## INFORME DE AUDITORÍA AMBIENTAL

RE-GA-802-AB17-  
20140801

#### **AB/17: Proyecto y construcción de un nuevo puente sumergible y adecuación de accesos en Ruta No 4 (Paso Andrés Pérez en el Dpto. de Paysandú) sobre el Río Queguay Grande**

#### **Auditoría de Seguimiento**

Ilustración 1: Ubicación a nivel nacional del tramo de obras en ruta 4 en Paysandú y puntos destacados

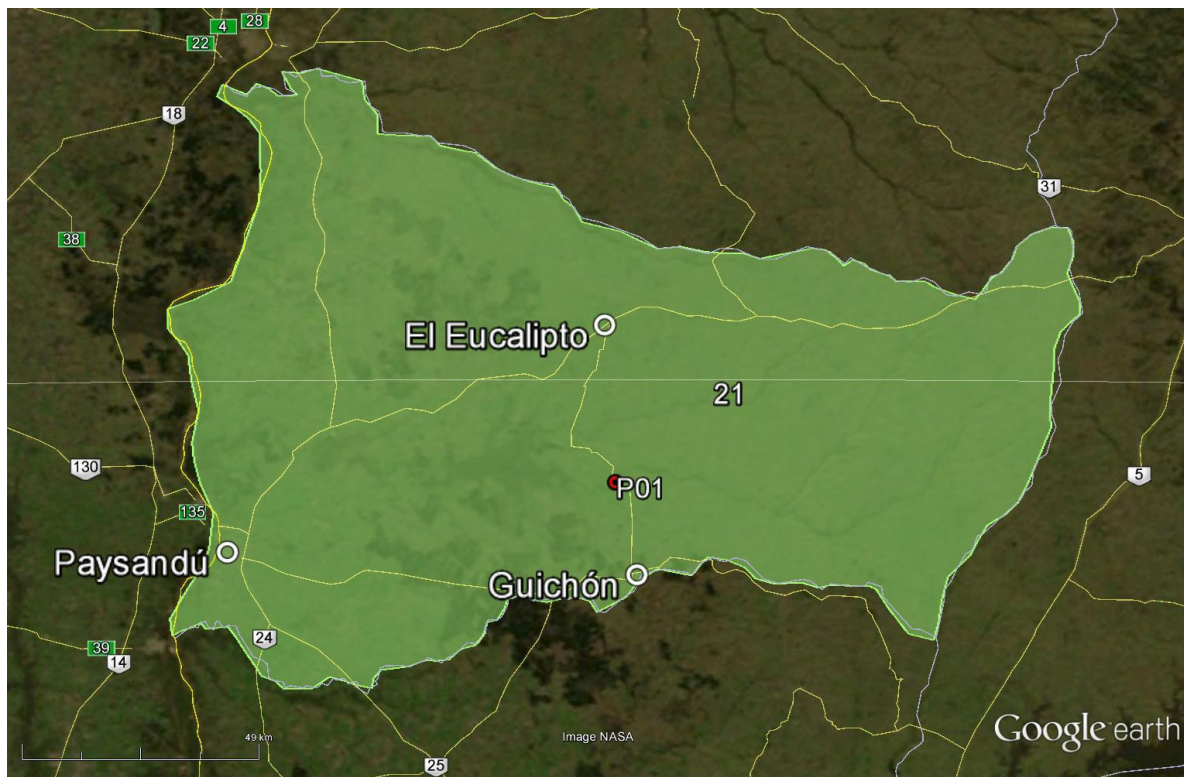
ID:01	Coordenadas UTM (X – Y)		Progresiva: 402K609 a (-)	Tipo de NC: N° 2
	477303	6438980	Código del hallazgo: PF- 9	
<b>Descripción:</b> No se presentó evidencia de la autorización por escrito del DDO por la ubicación del obrador y los depósitos que se encuentra a menos de 500 m y en una posición a favor de la pendiente del río Queguay Grande, con posibilidades reales de inundación al menos en la zona de acopios de material granular, contraviniendo los puntos 9.8, 10.1 y 10.2 del Manual Ambiental de la DNV, y el punto VI del PGRA de la empresa.				
<b>Evidencia (Foto, documento, comunicación personal):</b> Comunicación personal

<i>Ilustración 3 e</i>		<i>Ilustración 6</i>
